## Bilag til Høringsvar 2. december 2022 fra HOFOR Vand København A/S, Sektion for Vandplanlægning

Nedenstående kommentarer er indsendt til projektet d. 16. juni og d. 27. juni, men vurderes ikke besvaret i den nuværende version af "Miljøkonsekvensrapport for skybrudsikring af Kagsmosen og udkast til VVM-tilladelse". HOFOR Vand København A/S, Sektion for Vandplanlægning, ønsker fortsat, at disse forhold bliver belyst. Derfor medsendes de igen. Her er kun medsendt de af HOFOR Vand København A/S' kommentarer, som ikke allerede er indarbejdet af projektet.

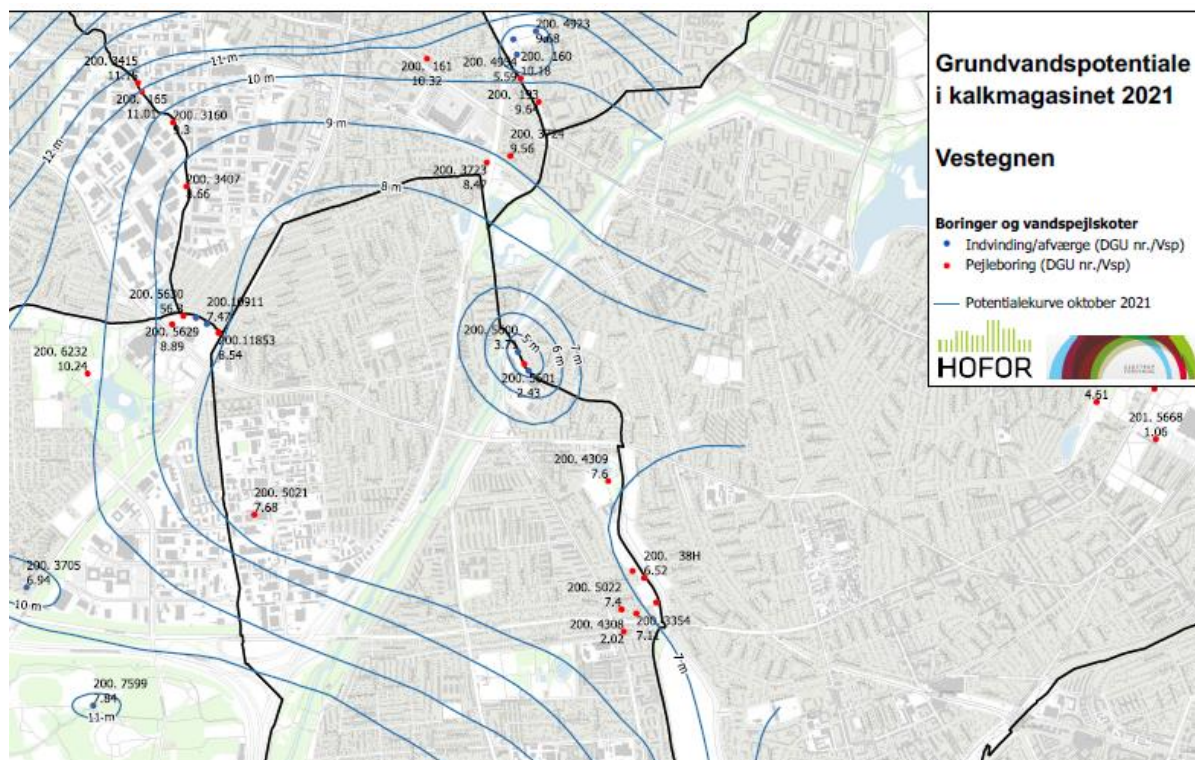
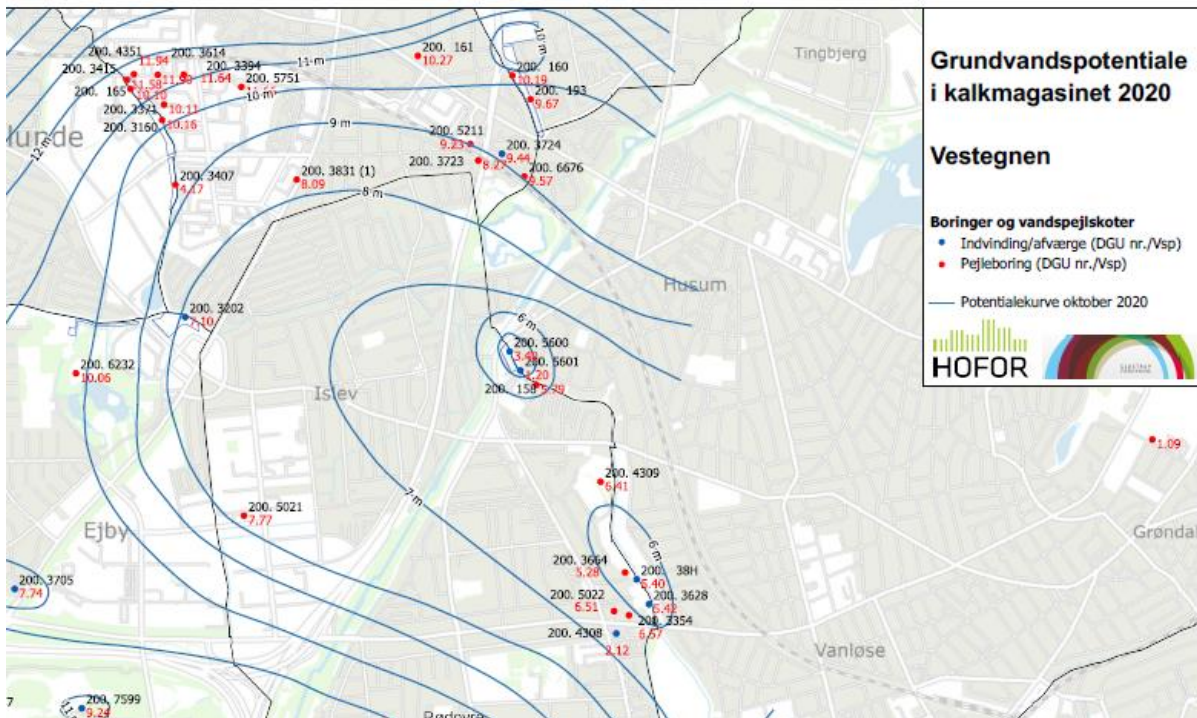
Nu afsnit 14.3: Den tilrettede tekst er stadig alt for optimistisk i forhold til risiko for nedsivning (der estimeres et urealistisk højt trykniveau i kalken under Kagsmosen). Se de to snips fra potentialekort for kalkmagasinet fra 2021 og 2020. Datagrundlaget for potentialekortene fremgår af kortene. Både data og potentialefortolkning indikerer et væsentligt lavere trykniveau under Kagsmosen end antaget af Cowi.
